ATA DE REUNIÃO

Esta página é parte integrante da Ata de Reunião de 11 de julho de 2018, realizada na cidade de Baixo Guandu, referente ao traçado da ESTE próximo à rampa de voo livre

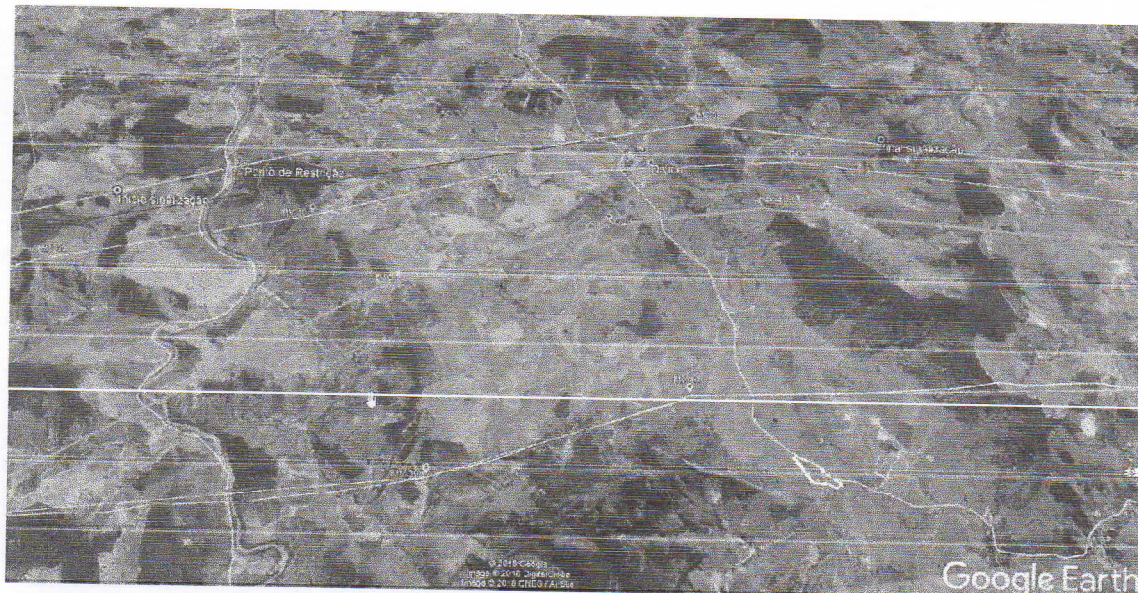
Iniciou-se a reunião com a palavra o Sr. Luiz Czank apresentando três alternativas de alteração de traçado estudadas pela ESTE:

- i) Alternativa 01 – aproximadamente 23,9 km de variante do traçado, distância da rampa de 6,4 km;
- ii) Alternativa 02 – aproximadamente 36,6 km de variante do traçado inicialmente proposto, distância da rampa de 7,4km;
- iii) Alternativa 03 – aproximadamente 45,3km de variante do traçado, distância da rampa de 8,04 km.

O Sr. Raney, explica que os três traçados propostos ainda oferecem riscos para os pilotos menos experientes, que a distância proposta precisaria ser maior nesta direção. Na direção contrária, ao sul, poderia ser apenas 4 km para trás.

Após análise das imagens e alternativas, os representantes da ASSOCIAÇÃO propuseram que a referida linha passe a 500 metros ao norte do ponto localizado nas coordenadas UTM: Longitude -289583.00m E Latitude -7835699.00m S (fuso 24k), após essa restrição o traçado retorna às diretrizes da alternativa 03.

A ASSOCIAÇÃO alega que este é um ponto de alto relevo que propicia atividades termais residentes intensas essenciais ao voo livre, com alta intensidade de rota de voo nesta região.

A ESTE concordou em manter a restrição de 500 metros ao norte do ponto acima referenciado, desde que validado pelo IBAMA, órgão licenciador do empreendimento, o traçado que atenda esta condição.
